**Controdeduzioni alle osservazioni alla variante al
PRG relativa al compendio centrale della zona
Valdario Sud in comune di Chioggia
Adottato con delibera di Consiglio Comunale n. 12
del 26/02/2015**

D3P - N°3 **SCHEMA TECNICA DI ATTUAZIONE**

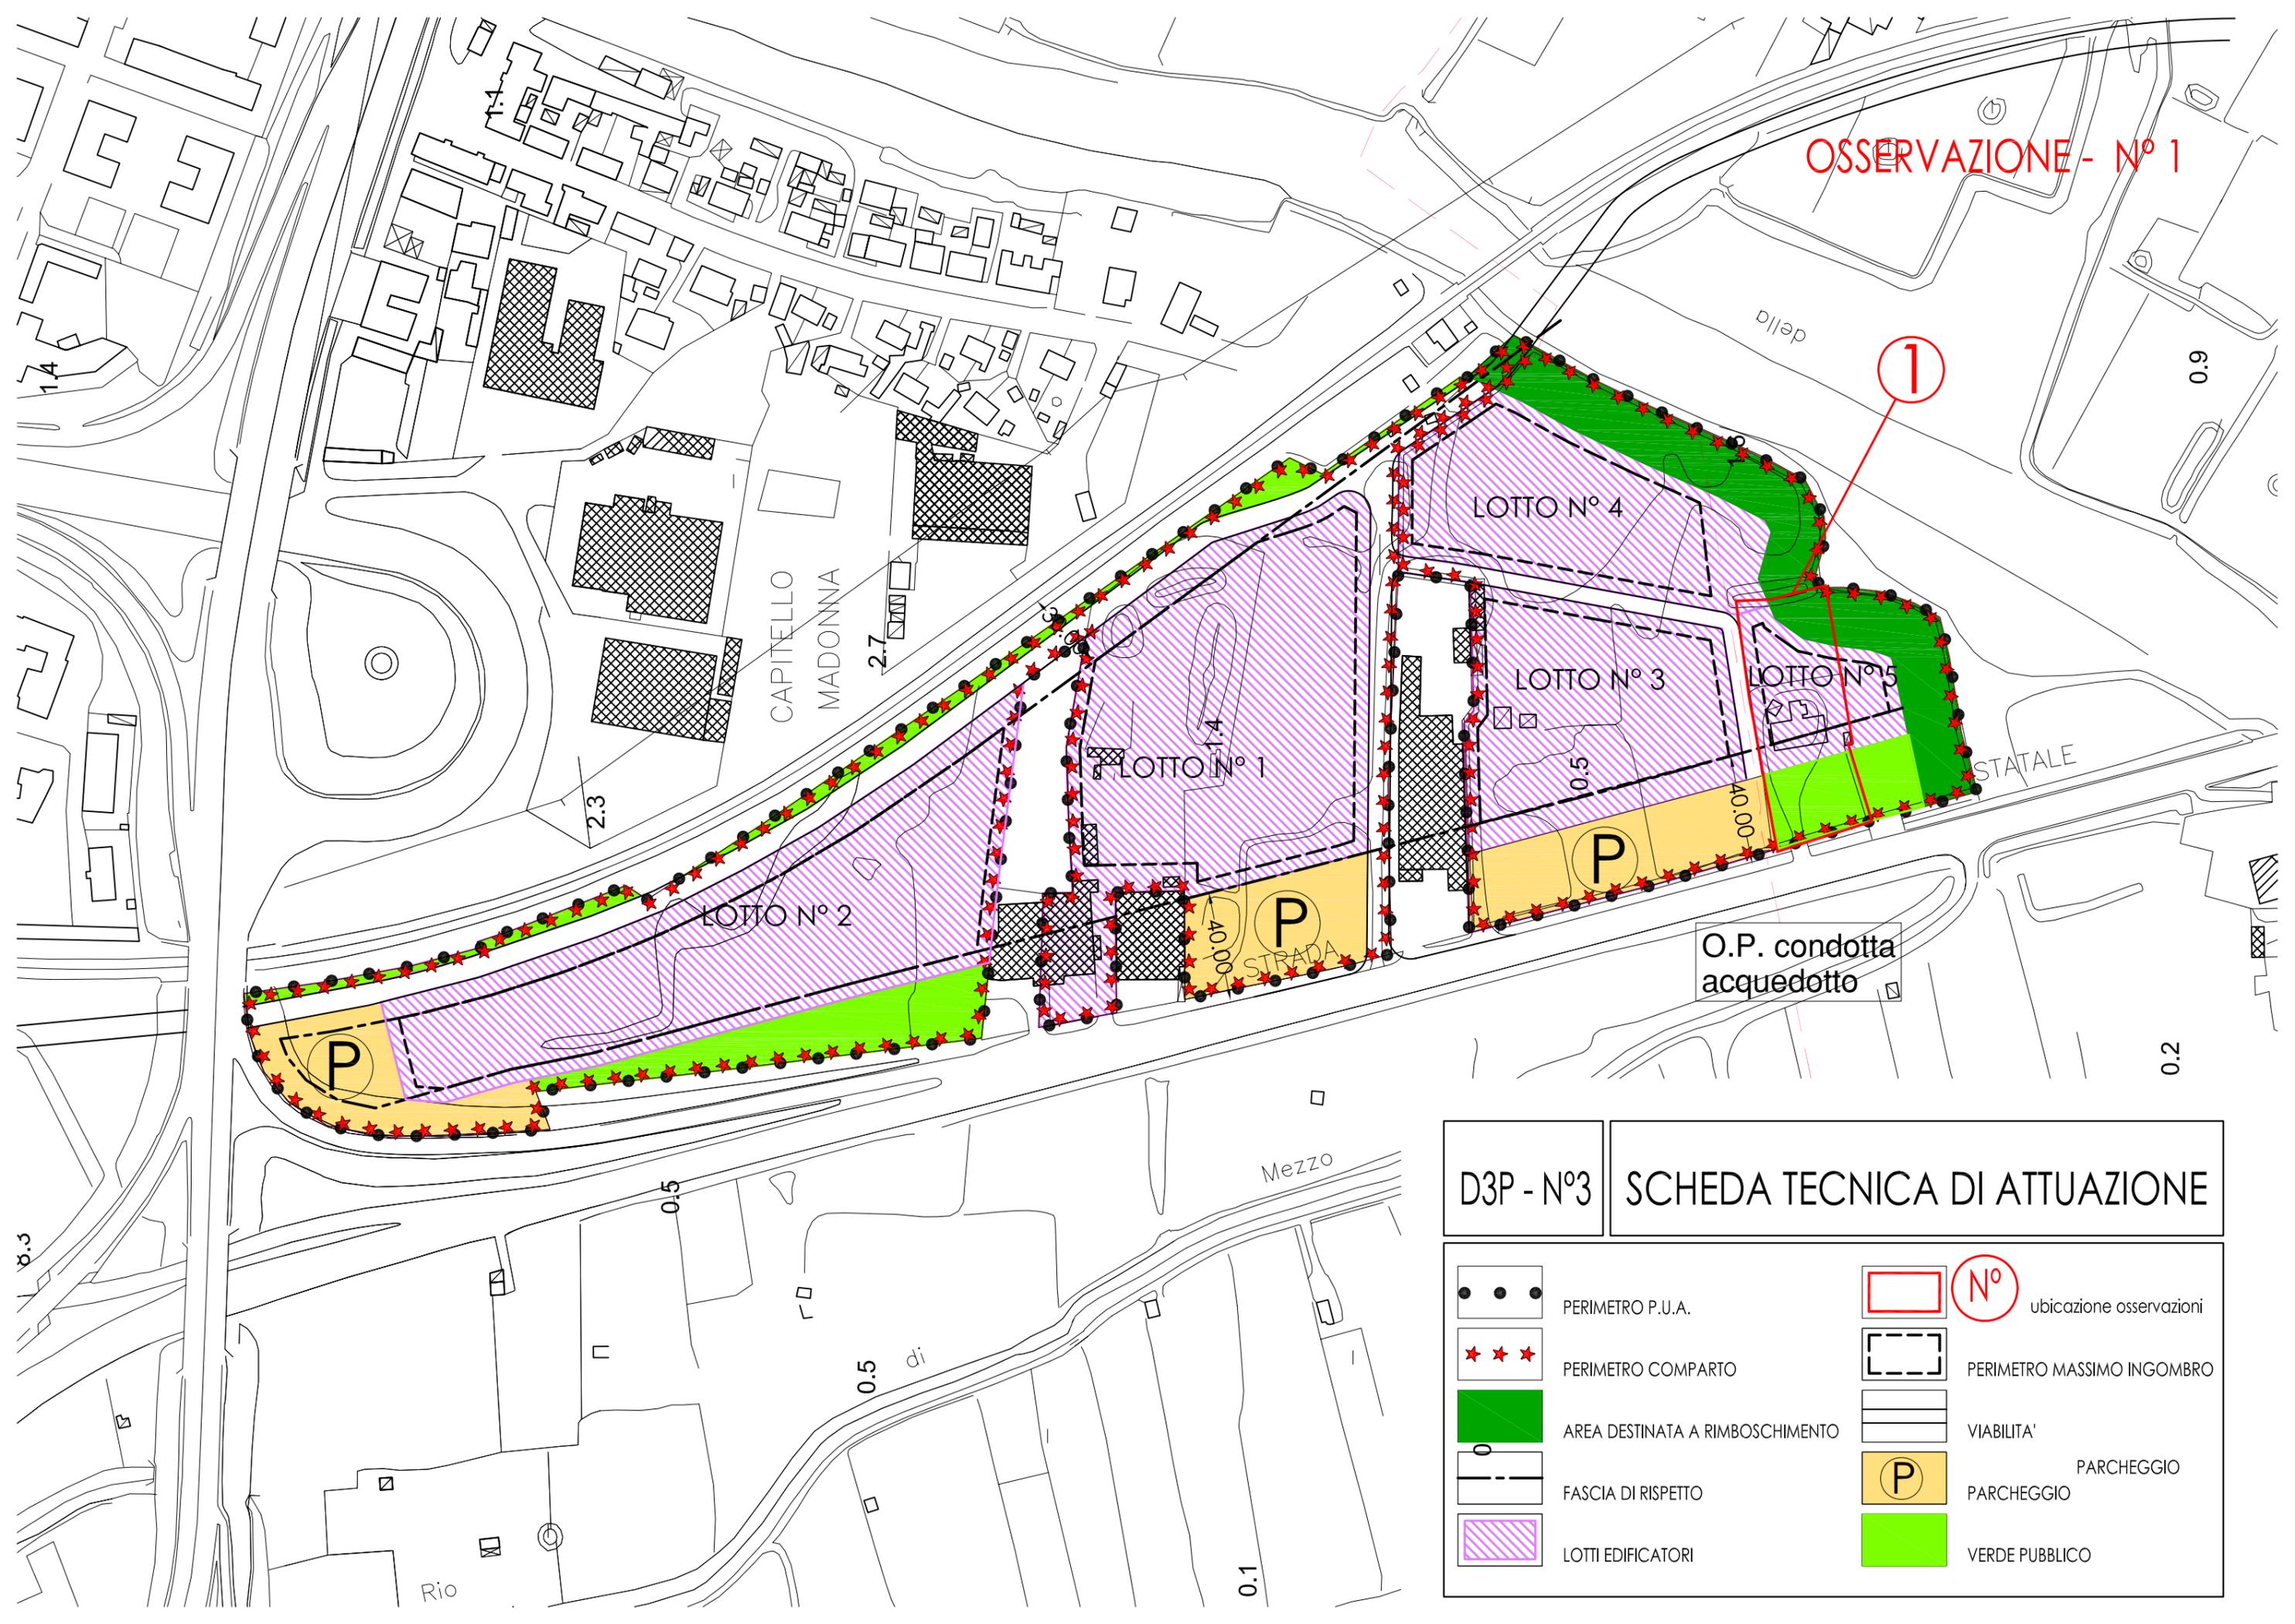
Premesso che nell' area identificata al NCTU al foglio 38 mappale 227 insiste un'attività commerciale regolarmente autorizzata ad uso carrozzeria e punto di revisione autoveicoli autorizzato dalla Motorizzazione Civile,

La presenza dell'attività genera delle distanze dalla nuova edificazione che per tale motivo si trova ad essere ridotta.

La previsione che impone la realizzazione di un'ampia fascia di verde pubblico lungo la Romea e la realizzazione di capannoni a "schiera " con limitata area a parcheggio implica l'impossibilità di mantenere le due attività esistenti.

Affinché il lotto possa godere della piena edificabilità l'attività dovrebbe essere soppressa.

L'area sia stralciata dalla variante urbanistica al PRG relativa al compendio centrale della zona Valdario sud;

L'area identificata al foglio 38 mappale 227 abbia zonizzazione D2.1.

Non è possibile accogliere la richiesta in quanto, l'area è compresa nel perimetro di un piano urbanistico attuativo previsto dal PRG vigente e la procedura di variante, prevista dal comma 4 dell'art. 50 della Legge Regionale 61/85, non permette la possibilità di trasformare l'intervento attuativo in intervento diretto.

La suddivisione dei lotti all'interno dei comparti è puramente indicativa, il piano attuativo può variare la distribuzione e il numero dei lotti mantenendo però inalterate le quantità previste dalla scheda relativa al rimboschimento, al parcheggio, al verde pubblico, alla viabilità, alle fasce di rispetto e alla quantità edificatoria.

La richiesta sostanzialmente riguarda la modalità di attuazione da intervento attuativo ad intervento diretto (D2.1), come precisato al precedente punto la procedura di variante prevista dal comma 4 dell'art. 50 della Legge Regionale 61/85 non permette la possibilità di trasformare l'intervento attuativo in intervento diretto.

OSSERVAZIONE - N° 2

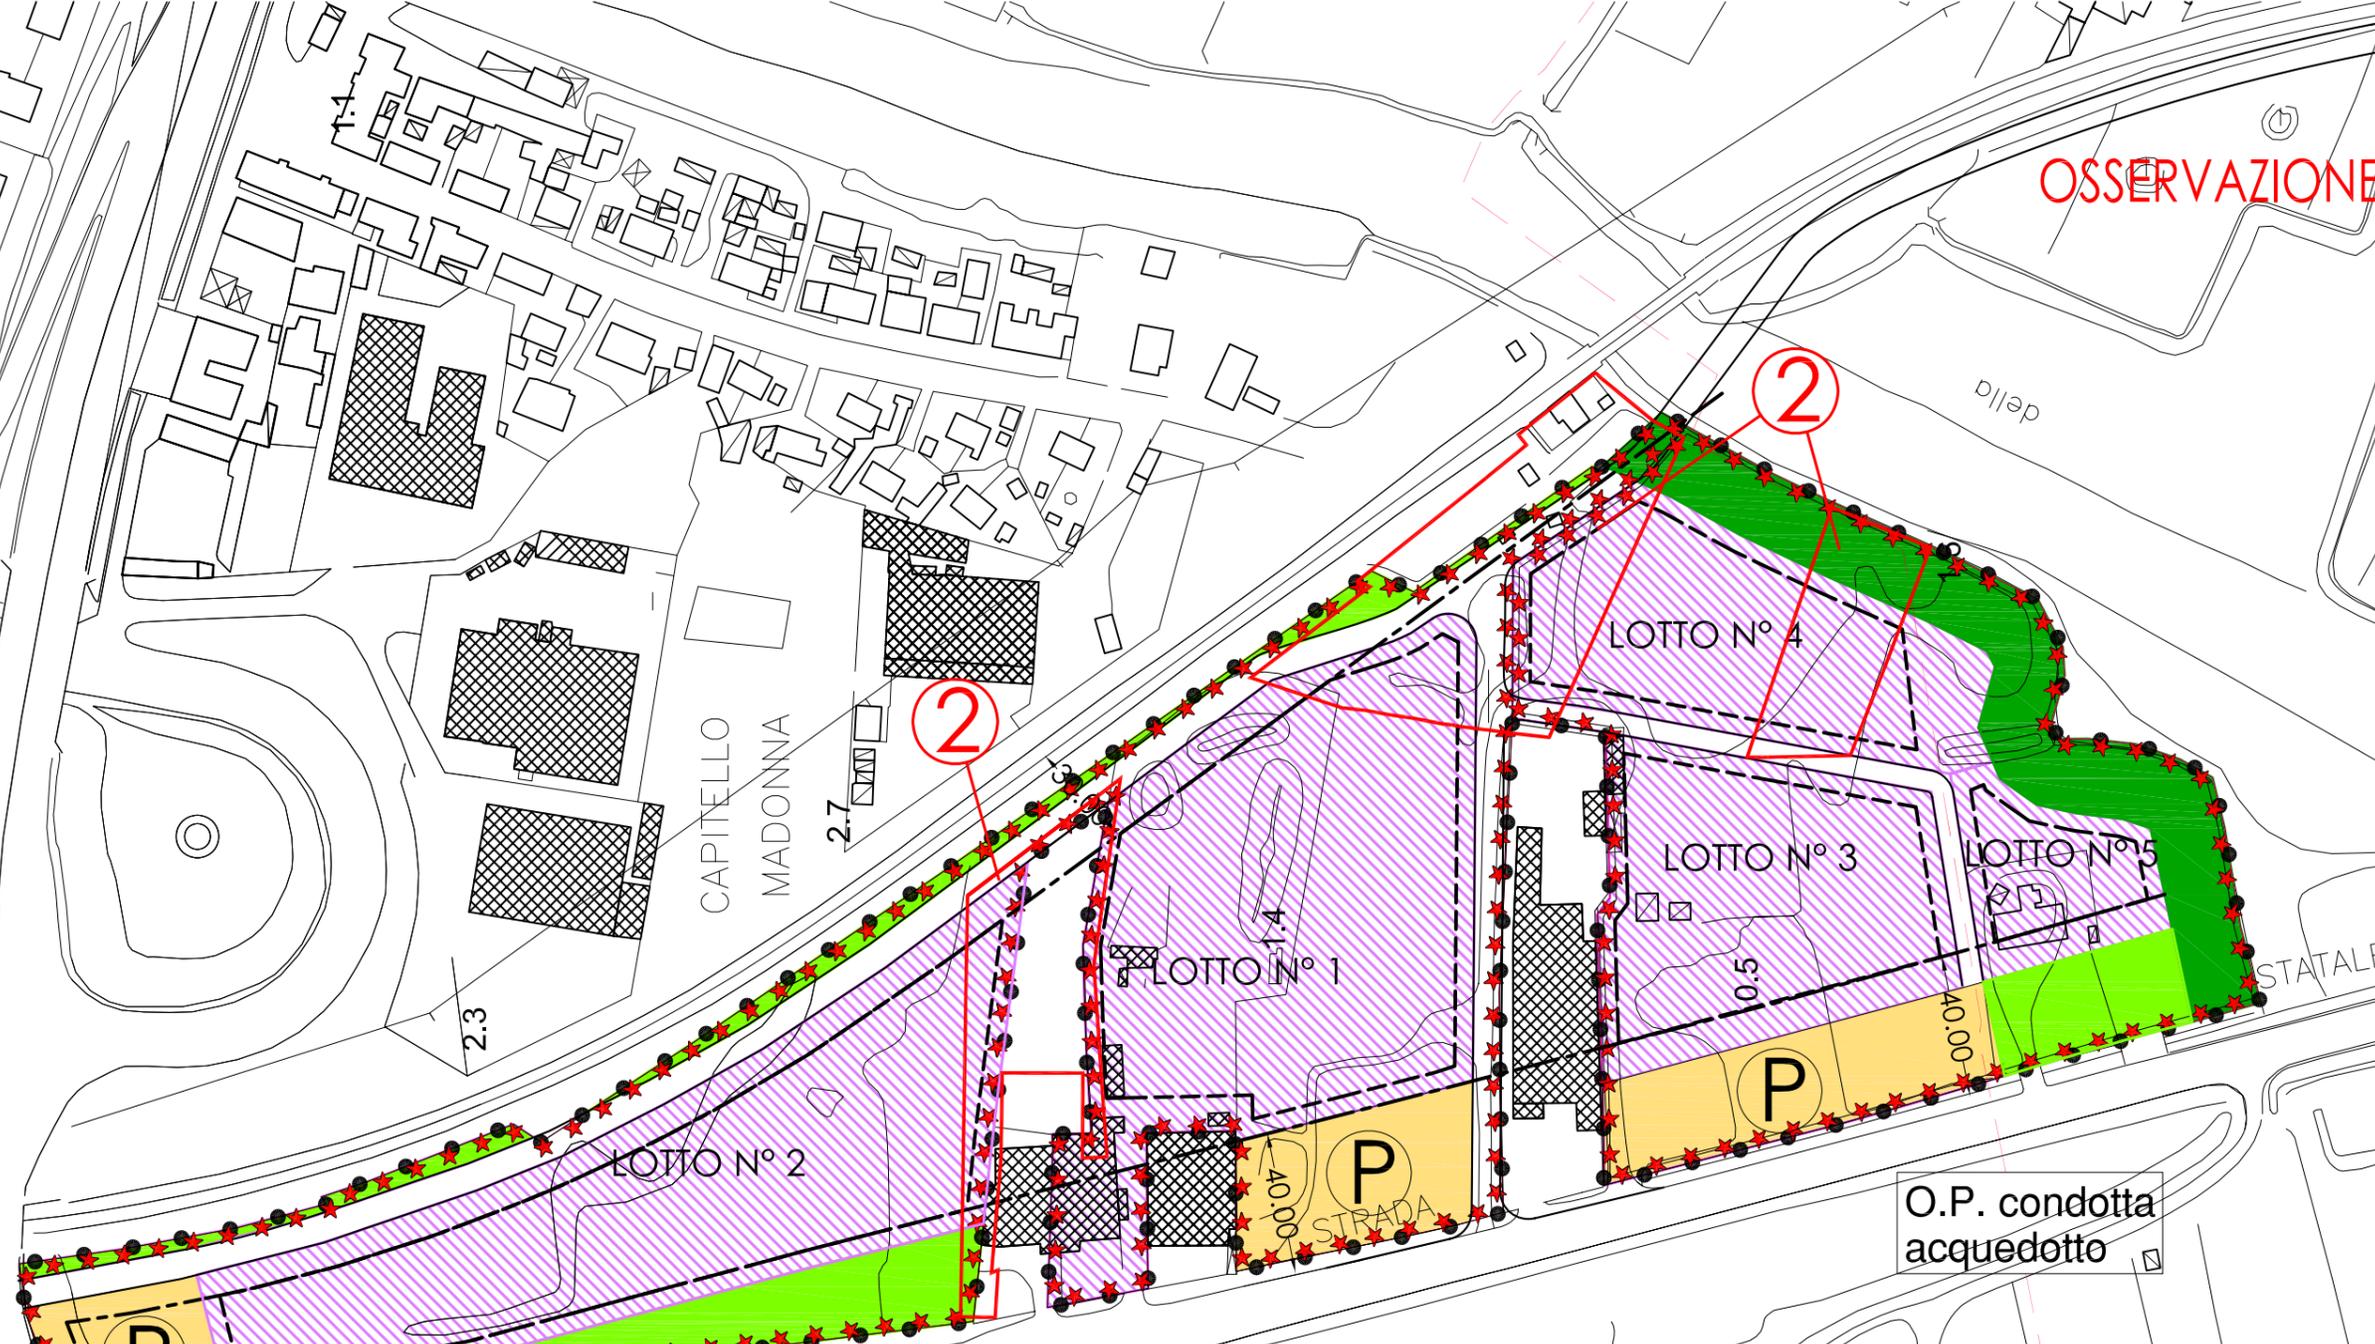
I terreni in premessa sono stati stralciati dall'A.I.U. D3P/3 attribuendo una destinazione urbanistica diversa da quella attribuita dal vigente PRG, perdendo i diritti edificatori acquisiti.

Nella variante è stato previsto un unico accesso alla S.S. Romea e questo insiste nel comparto A per cui, il comparto B, per la sua realizzazione è vincolato al fatto che il comparto A realizzi la viabilità inserita all'interno del proprio ambito.

Al fine di evitare una ingiusta compressione e dipendenza alla realizzazione dei diritti del comparto B si chiede che venga ripristinato un unico comparto, che la strada interna venga allargata e che la stessa si prolunghi fino alla S.S. Romea creando così un secondo accesso autonomo che serva il comparto B.

Il rimboschimento grava totalmente sul comparto B con riduzione della superficie fondiaria disponibile per il collocamento dei diritti edificatori. Per cui si chiede venga mantenuto un unico comparto in modo da non avere sperequazioni sulla distribuzione delle superfici riservate alle opere di urbanizzazione o quanto meno di rivedere la distribuzione e dislocazione delle stesse.

I proprietari dei fabbricati esistenti hanno sempre espresso volontà contraria alla costituzione e/o adesione a qualsiasi forma di strumento urbanistico. Si chiede pertanto di scorporare e/o stralciare qualsiasi fabbricato che, con la propria rendita catastale possa in qualche modo influire negativamente sulla formazione del consorzio Urbanistico per legge necessario per dare attuazione al comparto.

I terreni censiti al foglio 38 mappali 211, 985, 983, 987 sono destinati a strada la quale è compresa entro la perimetrazione del comparto A.

La gran parte dei terreni della scrivente sono collocati nel comparto B e non si vede perché i diritti scaturenti debbano fare parte di un altro comparto.

Si chiede il mantenimento di un unico comparto o quantomeno di rendere più omogeneo possibile i confini dei due comparti con i confini delle proprietà anche in termini di rispetto dei diritti edificatori.

Nella proposta di viabilità del comparto B non è tenuta nella dovuta considerazione l'esistenza di un tratto di condotta che collega l'acquedotto di Chioggia con quello di Venezia secondo il tracciato riportato nell'allegato C, condotta già esistente e per la quale gli enti preposti stanno procedendo alla trascrizione presso i pubblici registri immobiliari delle relative servitù delle quali, sia il privato proponente la variante e sia il comune non hanno tenuto in nessun conto.

Si chiede che l'amministrazione riveda l'intera variante introducendo un unico comparto al fine di rendere possibile la collocazione dei diritti edificatori dei proprietari dei terreni gravanti sulle suddette servitù.

Dal comparto D3P/3 sono stati stralciati solo gli ambiti regolamentati dalle schede tecniche delle attività produttive, normate dall'art. 126 e dall'art. 30 della L.R. 61/1985.

Si propone di mantenere un unico comparto come previsto dal PRG e che oltre allo stralcio degli ambiti regolati dalle schede tecniche delle attività produttive vengano stralciati dall'ambito del comparto D3P/3 tutti i fabbricati esistenti dando così la possibilità ai soli proprietari di terreni di costruire un valido ed efficace consorzio urbanistico.

Nello strumento vigente a fronte di un ambito di comparto di mq 73.128 di una superficie territoriale di mq 67849 e di una superficie fondiaria di mq 42745 si ha una superficie massima coperta di mq 17.098 pari al 40% della superficie fondiaria.

Nella variante l'ambito dei comparti è di mq 40.670 mq con una superficie territoriale di mq 35391 la somma delle superfici fondiarie dei comparti A e B mq 65480

La superficie coperta massima dei due comparti risulta di 26192 mq > di 17.098

In realtà la superficie fondiaria al netto della superficie della viabilità del verde e dei parcheggi risulta di mq 41.227 per cui la superficie coperta, calcolata al 40% della superficie fondiaria mq 46.490,80.

Difficilmente la superficie coperta di variante potrà essere realizzata.

Avendo la variante in oggetto stralciato solo le aree relative alle attività produttive di cui all'art. 126 e art. 30 della L.R. 61/85, non è corretta l'affermazione del richiedente laddove asserisce che con la presente variante sono state stralciate le aree della proprietà dall'ambito del piano attuativo con la conseguente perdita di capacità edificatoria.

Nella variante è stato previsto un unico accesso alla S.S. Romea in quanto nel voto di approvazione dei patti territoriali, l'ANAS ha chiesto, in virtù della pericolosità della strada statale Romea, che gli accessi fossero ridotti a uno.

Si è cercato pertanto di mantenere l'accesso esistente e consentire l'accesso ai due comparti tramite una viabilità parallela alla rete ferroviaria.

Considerato che per ottenere l'agibilità di qualsiasi immobile presente nel comparto A è necessario siano realizzate e cedute al comune tutte le opere di urbanizzazione (compresa la strada che si estende nel comparto B) non si ravvisa il problema, si ribadisce che la presenza di due comparti non impedisce la formazione di un unico consorzio che li comprenda tutti e due.

Il rimboschimento è stato impartito come prescrizione dalla Regione nella fase di approvazione del PRG e fa parte delle opere di urbanizzazione di tutto l'ambito del piano attuativo che in questo caso comprende sia il comparto A che il comparto B.

La richiesta sostanzialmente mira a modificare la modalità di attuazione dall'intervento attuativo all'intervento diretto, si precisa che la procedura di variante prevista dal comma 4 dell'art. 50 della Legge Regionale 61/85 non permette la possibilità di trasformare l'intervento attuativo in intervento diretto.

Si precisa che la suddivisione del piano attuativo in due comparti, mira a facilitare la realizzazione delle previsioni del Piano stesso, inoltre va sottolineato che i diritti edificatori esistenti e previsti dal PRG vigente con questa variante non vengono intaccati

La presenza della condotta (nel comparto B) che collega l'acquedotto di Chioggia con quello di Venezia è stata evidenziata nelle tavole grafiche allegate alla variante.

Come precedentemente precisato, la suddivisione del piano attuativo in due comparti mira a facilitare la realizzazione delle previsioni del Piano stesso, la questione della viabilità interna del comparto "B" nonché la rete di sotto servizi vanno affrontati al momento di progettazione del piano attuativo.

Non è possibile stralciare dal comparto D3P/3 tutti i fabbricati esistenti in quanto non è possibile con la variante al PRG, variare la zonizzazione dell'area e trasformare in intervento diretto un intervento attuativo previsto da PRG.

Come precedentemente precisato, la suddivisione del piano attuativo in due comparti mira a facilitare la realizzazione delle previsioni del Piano stesso, La presenza di due comparti non impedisce la formazione di un unico consorzio che li comprenda entrambi.

Premesso che non è chiara la richiesta che la ditta intende sollevare, si fa presente che la variante ha posto come obiettivo la correzione di alcune contraddizioni previste nel PRG vigente e non ha posto come obiettivo la modifica dei parametri previsti dal PRG stesso. Inoltre la quantità edificabile prevista è quella massima e non c'è obbligo di realizzare l'intera capacità edificatoria.
